**Avis de la Mission régionale d'autorité environnementale (MRAe)
de Nouvelle-Aquitaine sur le projet de mise en compatibilité,
dans le cadre d'une déclaration de projet relative à la
reconversion du site de la chartreuse du Glandier, du plan local
d'urbanisme (PLU) de la commune de Beyssac (Corrèze)**

n°MRAe 2022ANA48

dossier PP-2022-12301

Figure 2: Zonage **avant** mise en comptabilité du PLU (source : notice p.48)

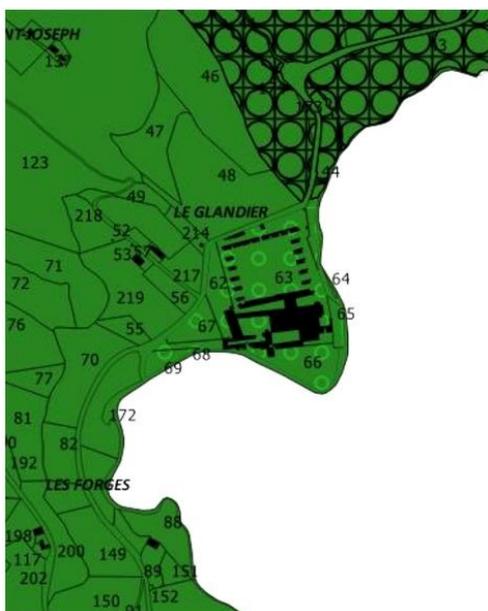
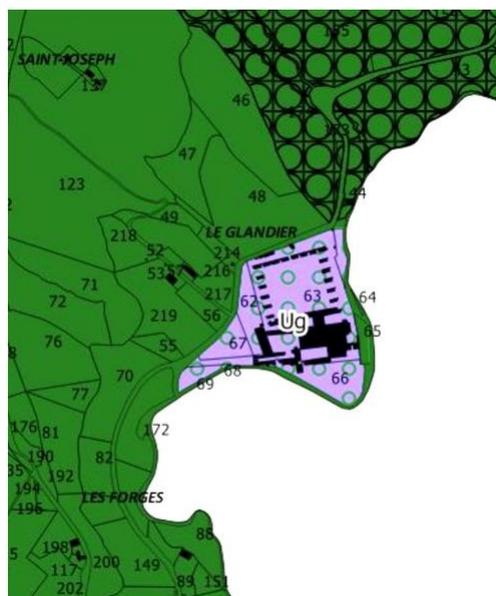
Le secteur est actuellement classé en zone naturelle Ns, recouvrant des espaces à protéger pour des raisons de site ou de qualité patrimoniale. Or, ce zonage n'autorise pas le changement de destination du bâti existant, ce qui empêche la mutation du site de l'ancien monastère en pôle multifonctionnel regroupant des espaces de bureau à destination d'entreprises, des ateliers pour des artisans d'art, de l'hébergement locatif et hôtelier, une offre de restauration ainsi que des locaux techniques et administratifs.

La procédure de mise en compatibilité, portée par la commune de Beyssac, consiste à classer ce secteur en une nouvelle zone urbaine spécifique Ug pour permettre la reconversion du site en modifiant le règlement écrit et graphique du PLU.

L'identification du site au titre, selon le dossier, de l'article L.123-1-7 du Code de l'urbanisme (élément de paysage identifié à protéger, à mettre en valeur ou à requalifier) est quant à elle maintenue.
